Zestaw załączników do raportu z konsultacji społecznych „Jak przebudować ulicę Jana Kazimierza?”

Analiza projektantów

**propozycja
zmiany
lokalizacji
przejścia dla
pieszych**

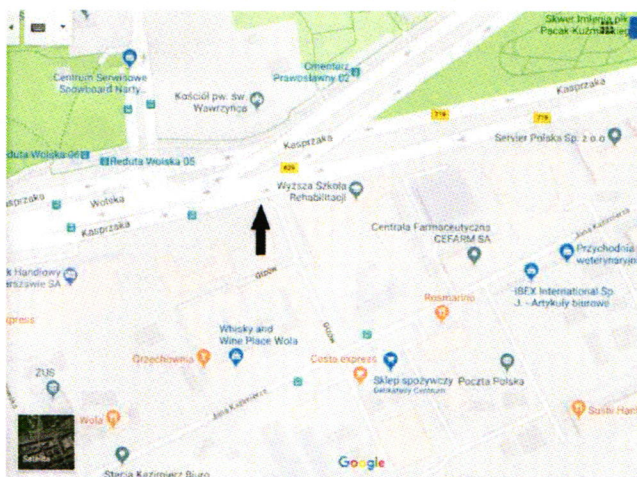
Propozycja dla pkt. 2

Proponowanym rozwiązaniem dla blokowania lewoskrętu przez przejście dla pieszych, byłoby **przeniesienie umiejscowienia przejścia dla pieszych na drugą stronę, zgodnie z poniższym zdjęciem.**
